浜岡原子力発電所の 津波対策の状況

砂丘堤防を有する発電所の 津波対策検討会

検討の概要について

平成24年3月

砂丘堤防の耐震安全性(1)

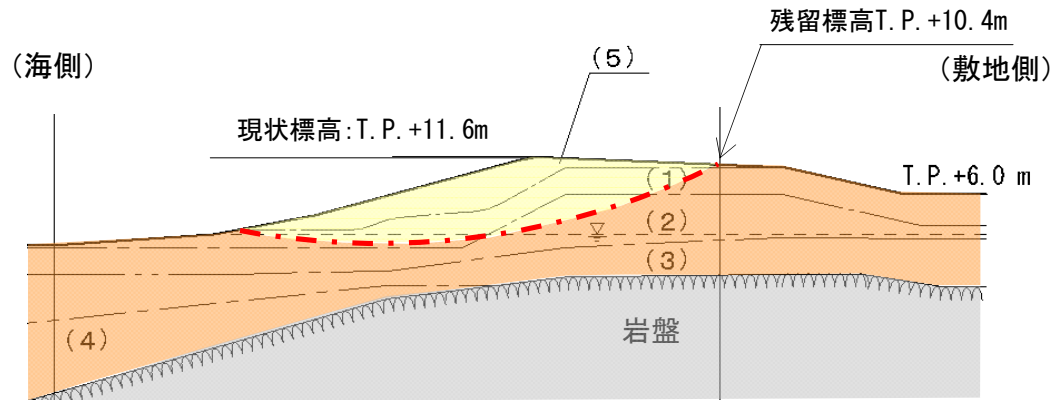
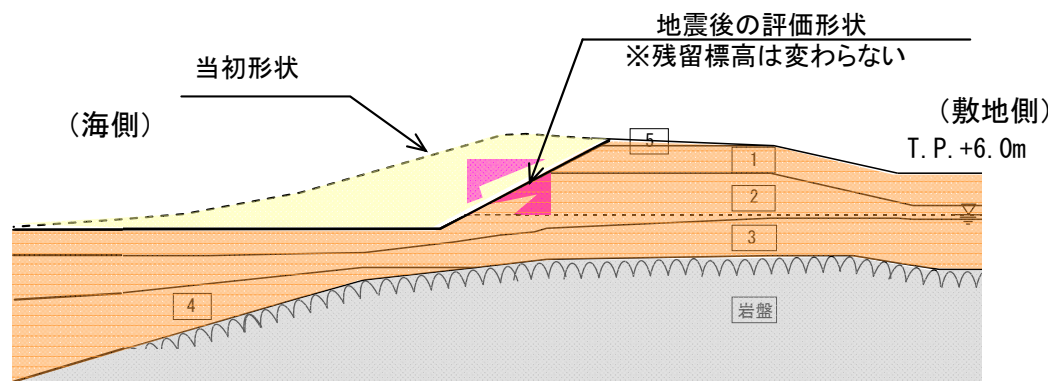
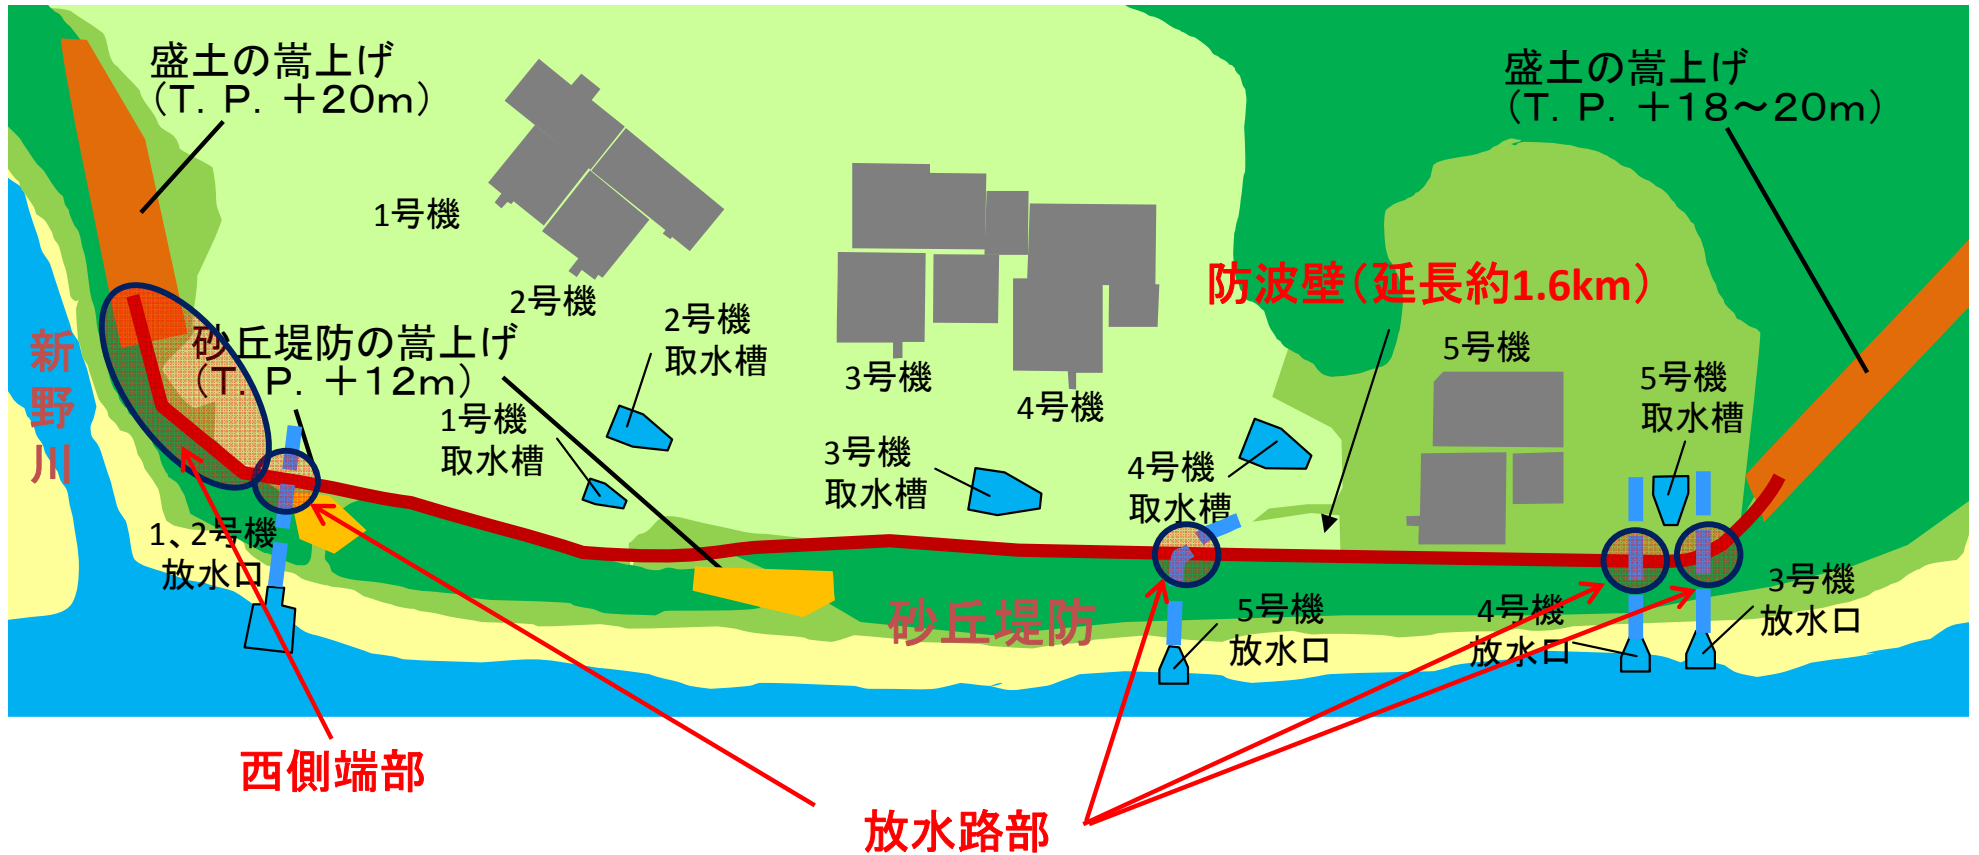
1. 砂丘堤防は、植生の管理が適切に施されてきており、表面保護は十分と考えられる。「砂丘」の持つ語感は、誤解を与えがちではないか。
2. 砂丘堤防の地下水位以下には、十分に締まった砂や砂礫が分布している。これを含め地層構成を地盤力学的に適正に取り入れ、強震時に一部すべりが起こる可能性も考慮にいった地震時安定解析は妥当なものである。この結果、標高10m以上の残留標高は確保されている。
3. したがって、地震後に想定される大津波に対して、砂丘堤防は一定の防波機能が期待できる。

防波壁(一般部)の構造概要

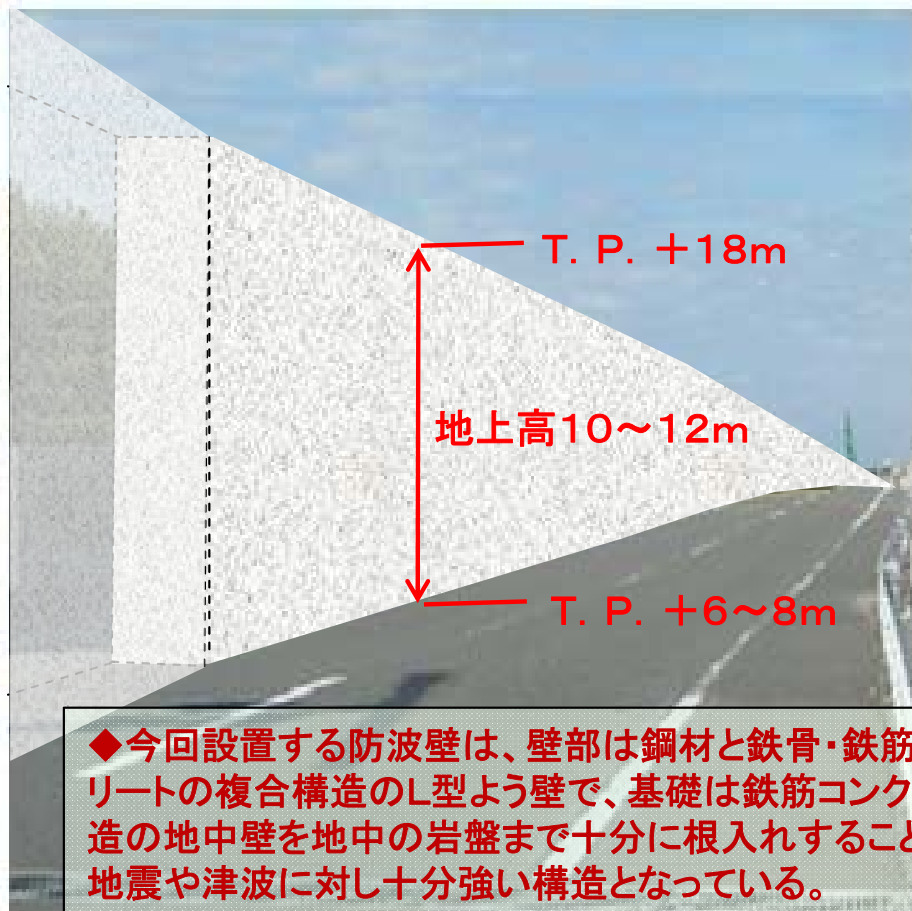
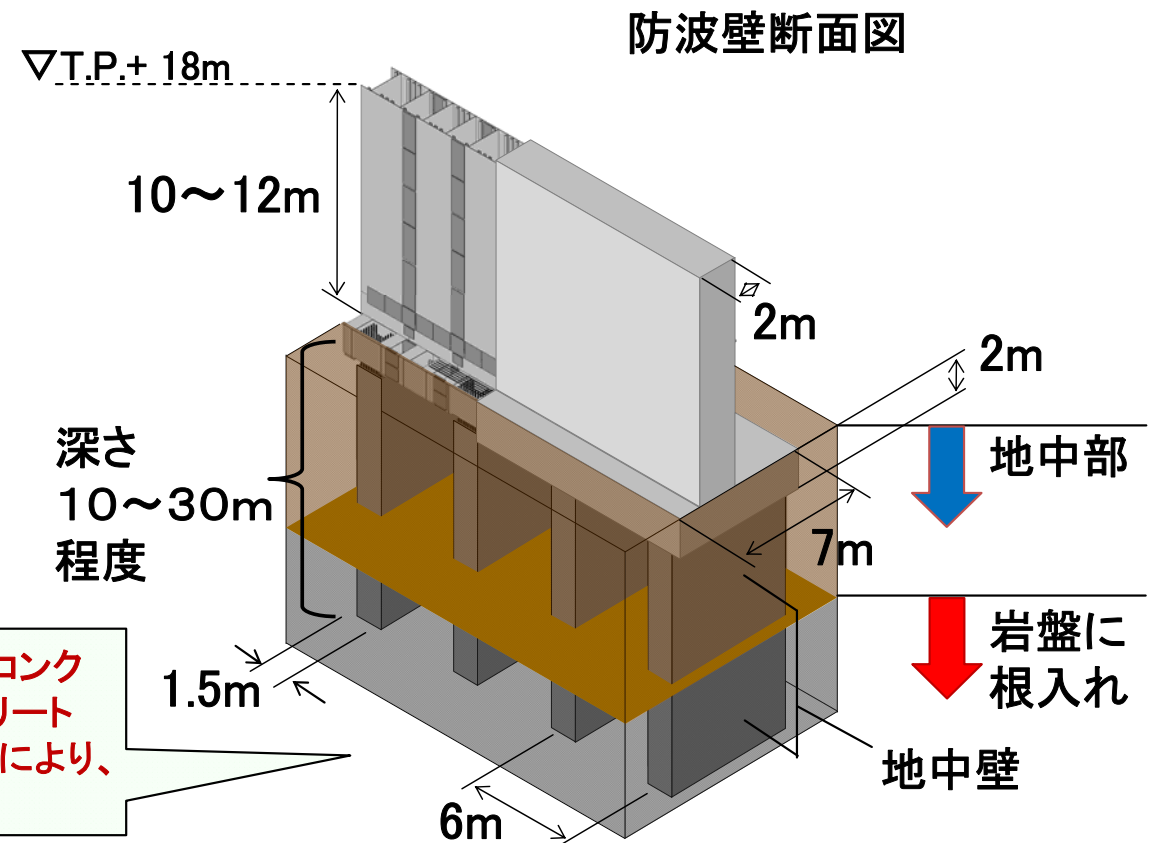
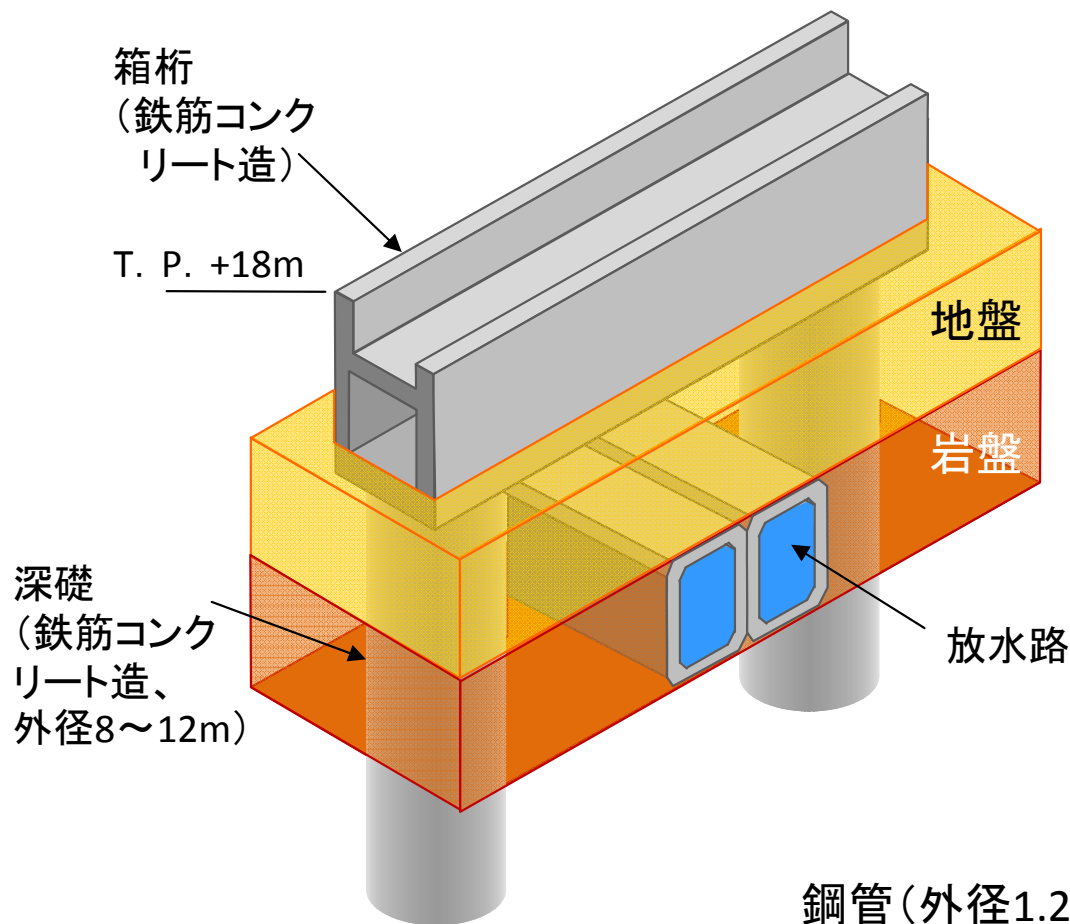
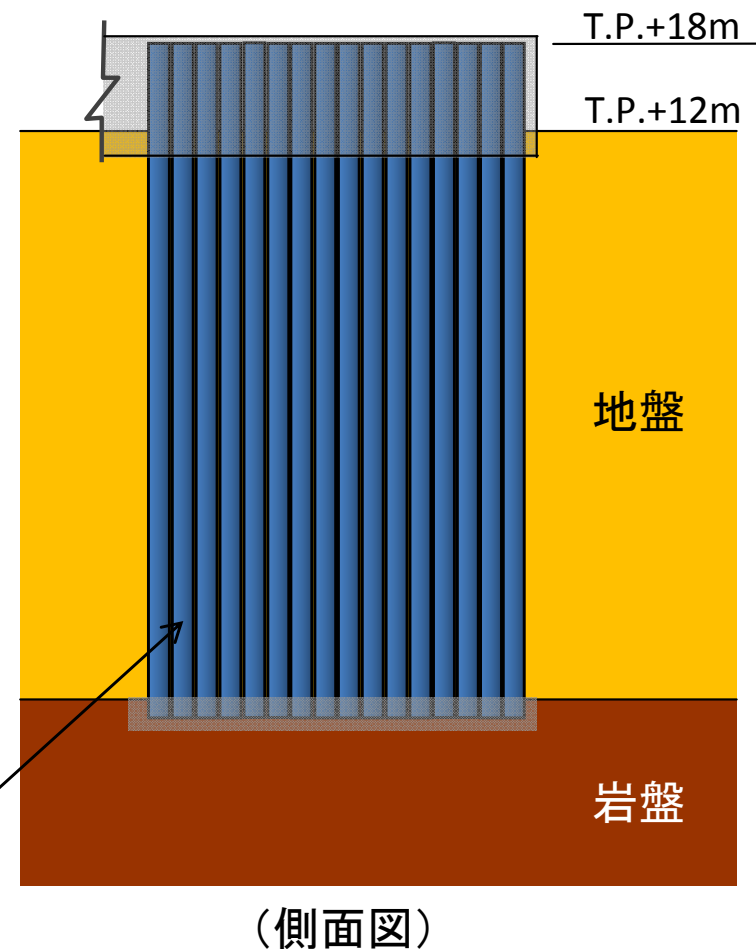
1. 先の津波被害では、砂礫マウンドの上に置かれただけで、根入れを持たぬ防波堤が、マウンドの洗掘により安定性を失って転倒した事例が数多く見られた。
2. 今回の防波壁は、岩盤に相当程度(2~6m) 根入れされた鉄筋コンクリート製地中連続壁基礎構造を持つ点で、従来の防波堤とは、全く異なる形式の構造物である。
3. 基礎は岩盤まで根入れし、壁部は鋼材・鉄骨・太径の鉄筋を適切に組み合わせた構造であり、東京スカイツリーを含め、同種の構造物と比較しても安定性は相当以上に高いと判断される。
4. 放水路部や西側端部では、地盤状況と既存地中構造物に応じ、合理的な構造形式が採用されている。

④防波壁の設計検証

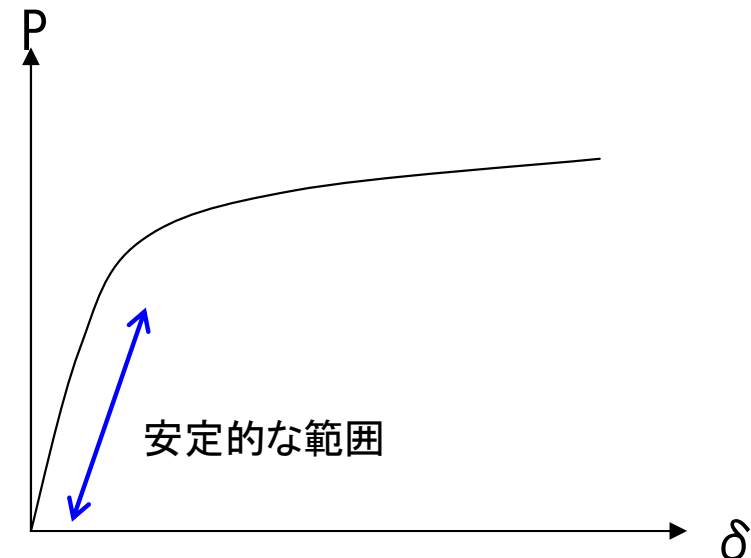
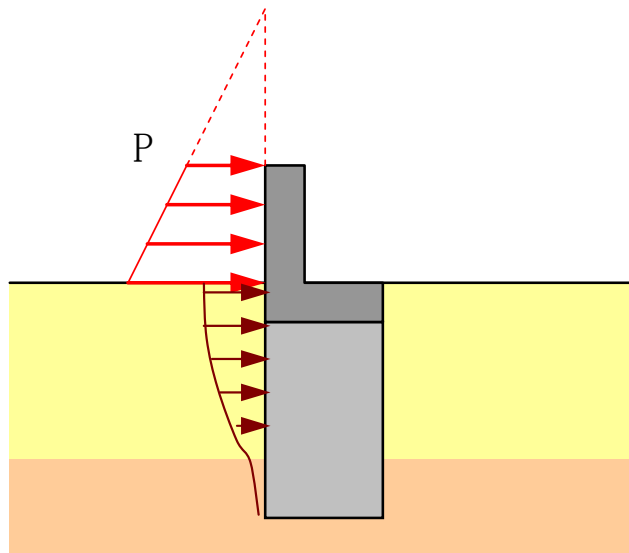
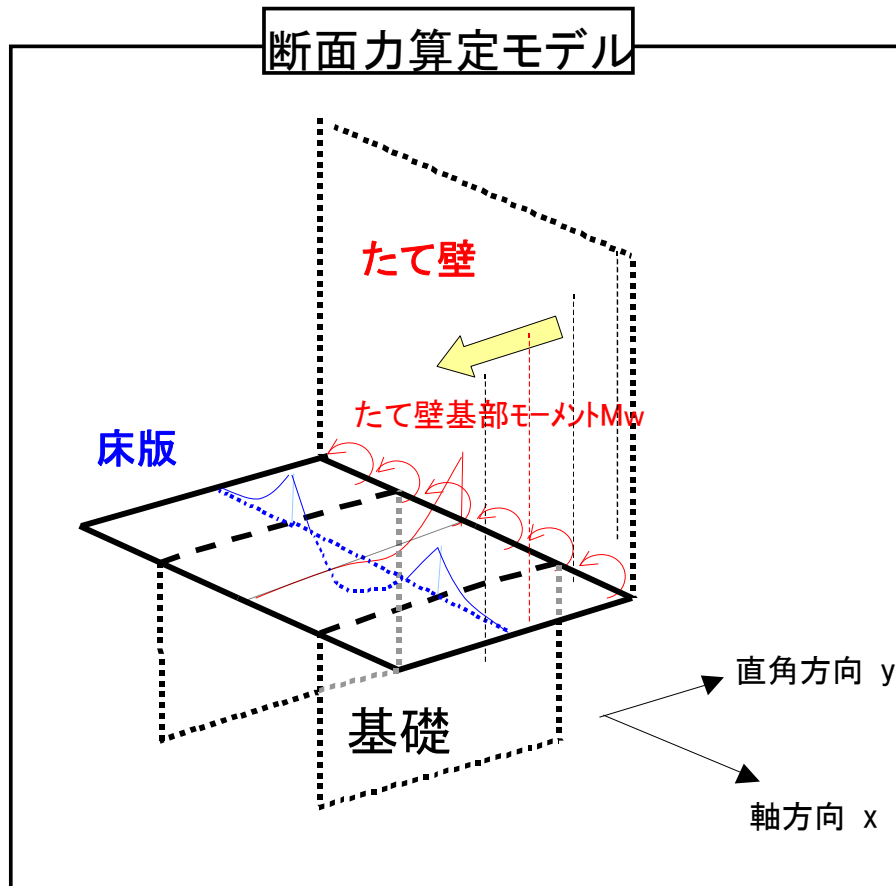
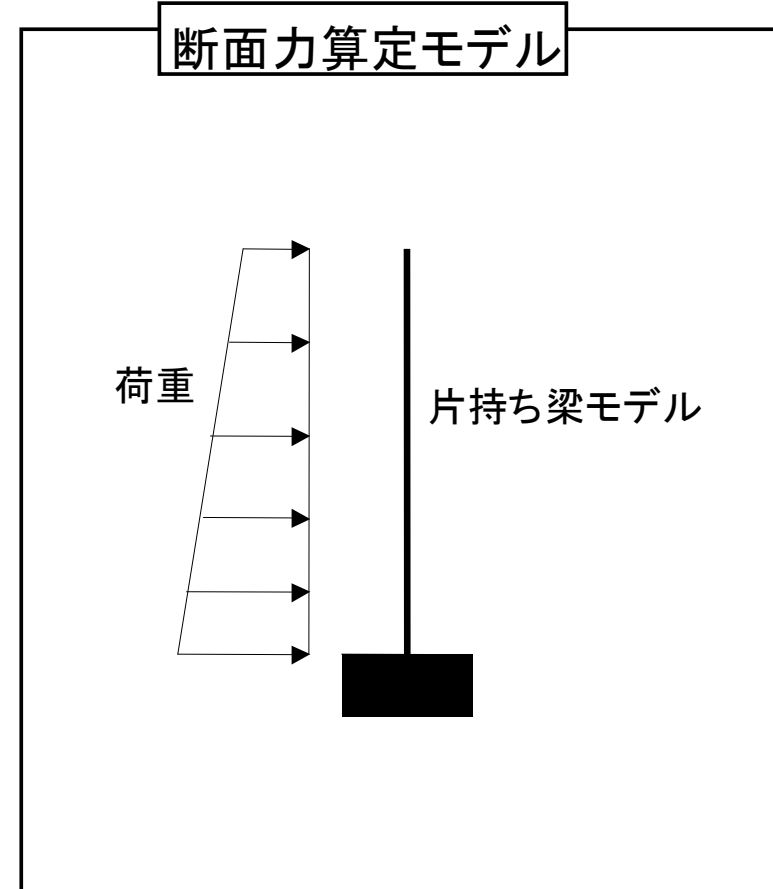
1. 地震時の地盤と構造物との連成解析，および地震後の地盤変形を考慮した津波作用時の応答変位法による設計の検証方法は妥当である。
2. 壁部と基礎のジョイント部の固着が重要であり，材料非線形解析等の詳細な解析により検討され，十分な強度があることが確認された。
3. 防波壁の地震時安定性に関する遠心模型実験により，砂丘堤防を含めた防波壁設計が十分に安全側であることが検証された。
4. 津波波力の水理実験により，津波波力に関する設計外力の考え方が十分に安全側であることが検証された。

なお今後，中央防災会議などの新たな知見による地震や津波に対しては，さらに照査を継続することが必要である。

仮想的M9津波モデルによる試算結果

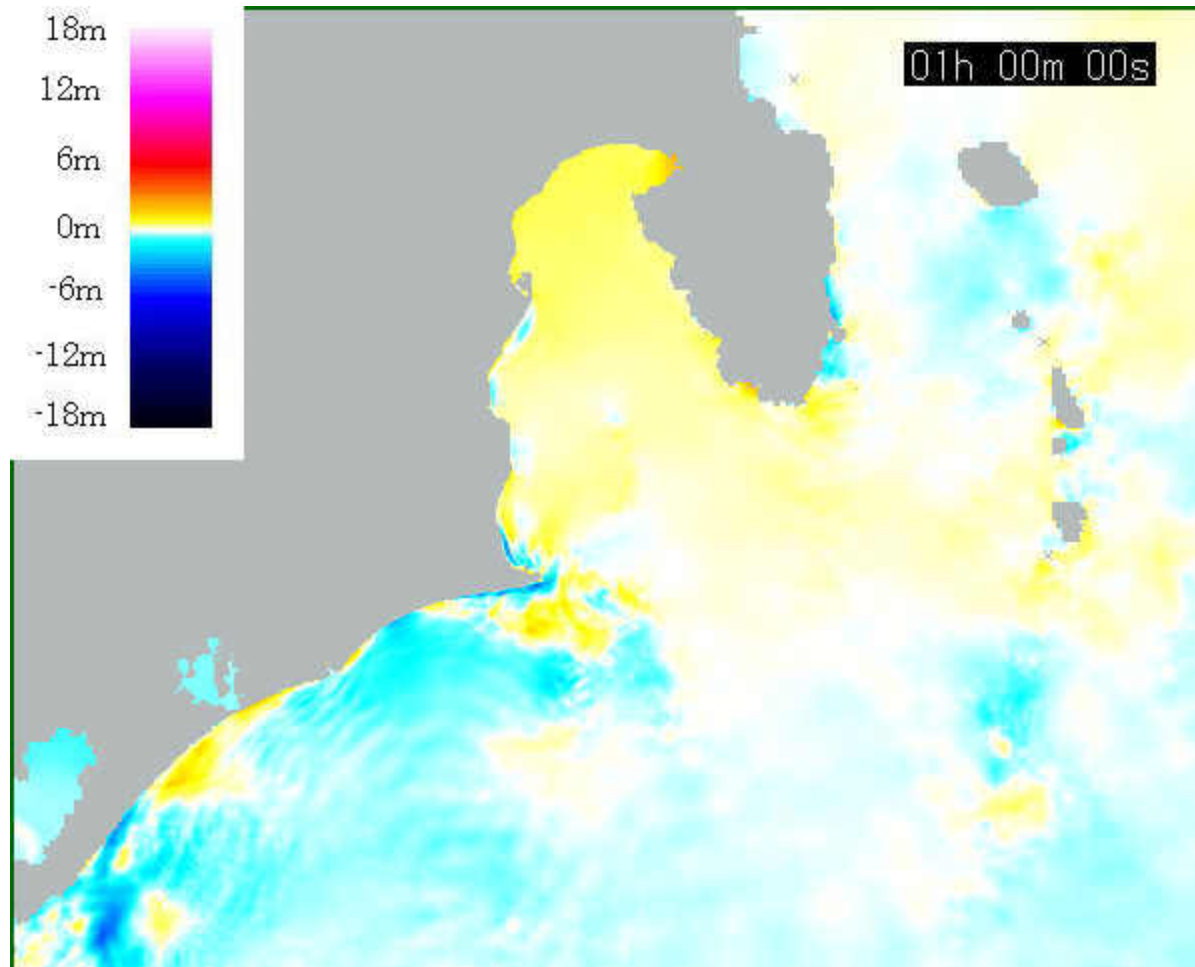
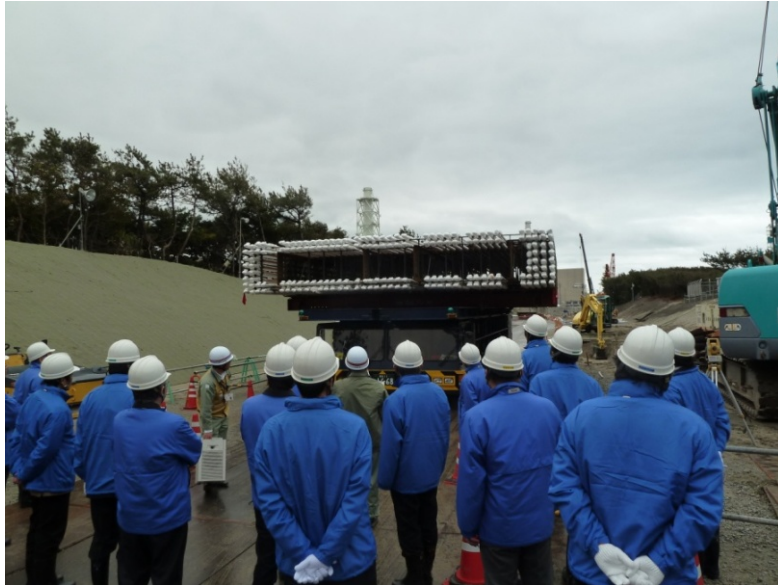
1. 仮想的に作成したM9規模の津波モデルによる試算結果は、発生する可能性のある最大クラスの津波と同程度と認識される。
2. 最大の津波の襲来方向・時間について、浜岡付近では地震発生後20分頃にトラフ軸付近からと考えられる押し波があり、その後引き波があった後、30分過ぎに東寄りから伝播する津波が最大となっていることが確認された。

なお今後、中央防災会議の新波源モデルなどや津波堆積物の知見を踏まえ、津波想定の妥当性について確認されたい。
